日本原子力発電(株) 敦賀発電所 2号機ボーリングコア柱状図データ書換えの 原因調査分析に係る原子力規制検査の実施状況(経過報告)

令和3年7月28日
原子力規制庁

敦賀発電所 2 号炉 ボーリング柱状図の記事欄に係る不適合に対する 根本原因分析の実施状況について (時系列及び問題点の抽出)

令和3年7月19日
日本原子力発電株式会社

令和2年2月7日 第833回審査会合 審査資料

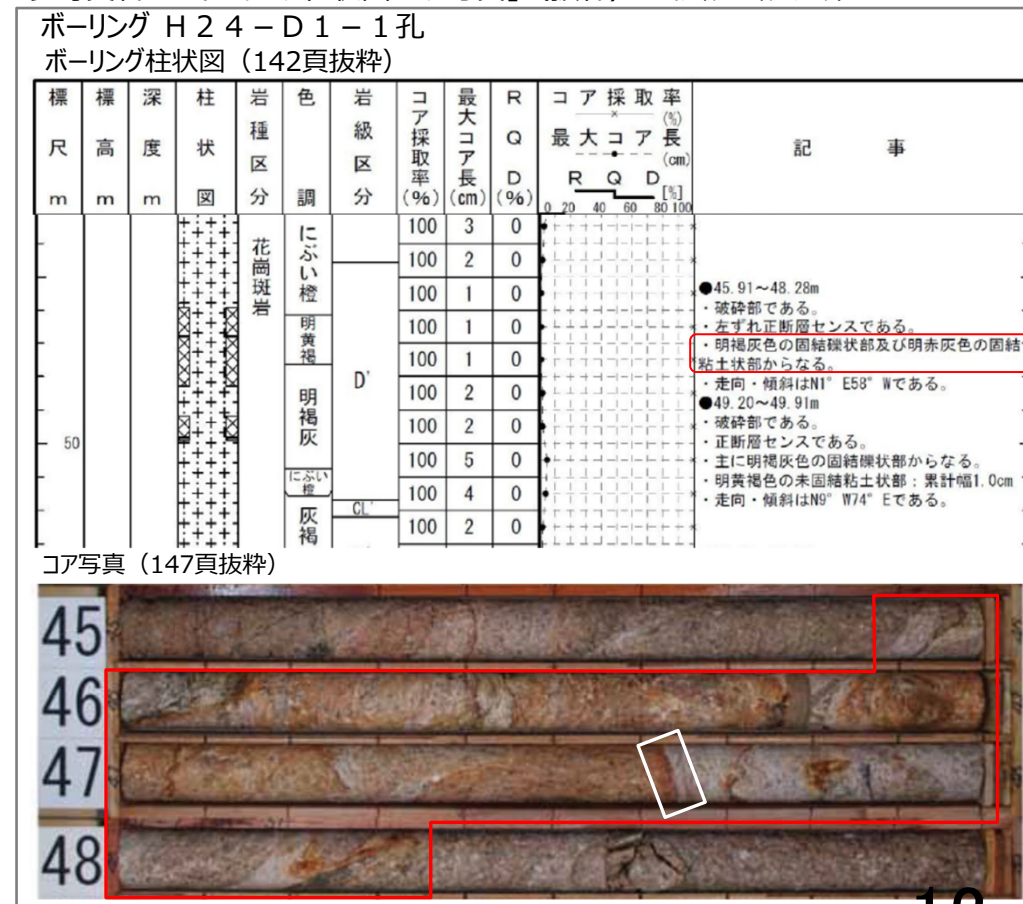
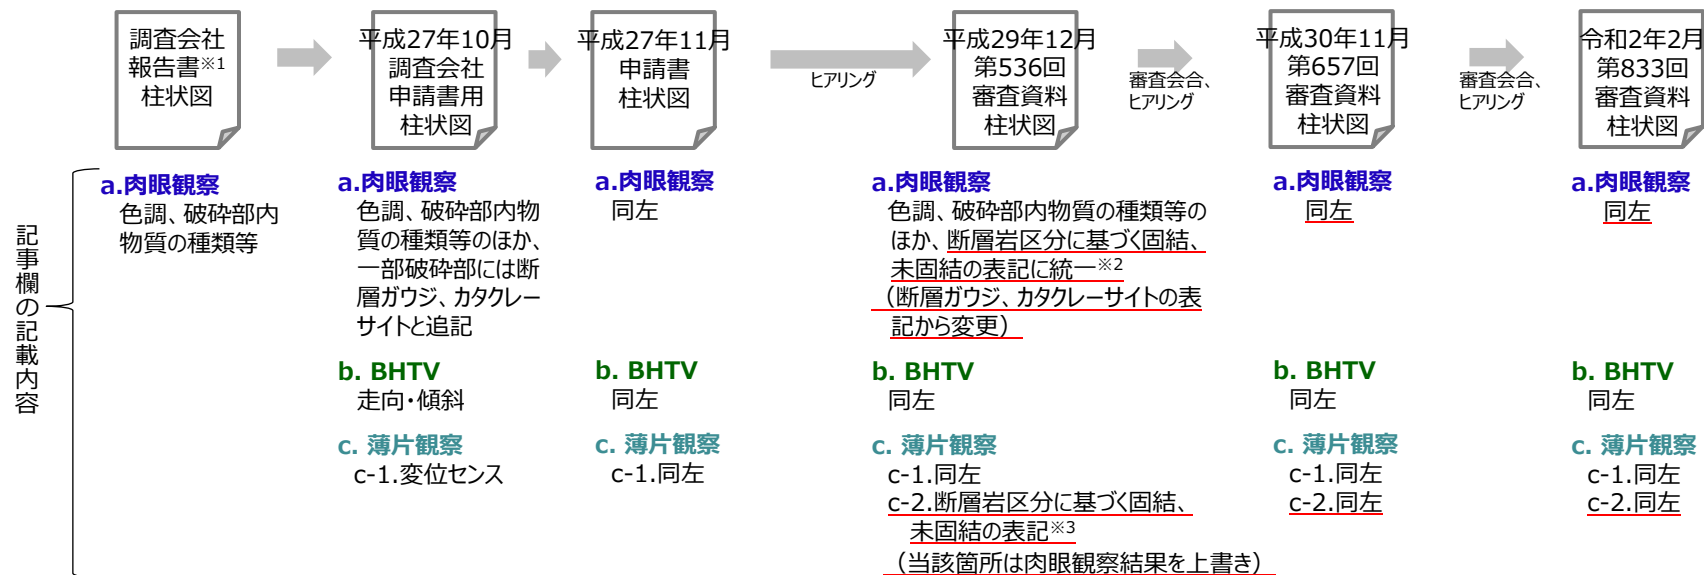
- 令和2年2月7日の第833回審査会合において、当社が提示した審査資料「ボーリング柱状図・コア写真」の柱状図記事欄に関して、ボーリングコアの肉眼観察結果に基づく記載を削除して、コアの薄片試料の顕微鏡による観察結果に基づく記載へ変更している箇所があることは不適切である旨のご指摘をいただいた。
- 本件に関するご指示については、令和2年2月14日の第835回審査会合、令和2年6月4日の第865回審査会合及び令和2年10月30日の第916回審査会合でご説明した。

平成30年11月30日第657回審査会合で提示した審査資料では、コアの肉眼観察に基づく断層岩区分（評価）の記載※1としていた。

第833回審査資料では、上記の肉眼観察に基づく記載を削除し、コアの薄片試料の顕微鏡による観察結果に基づく断層岩区分（評価）の記載※2へ変更（上書き）していた。
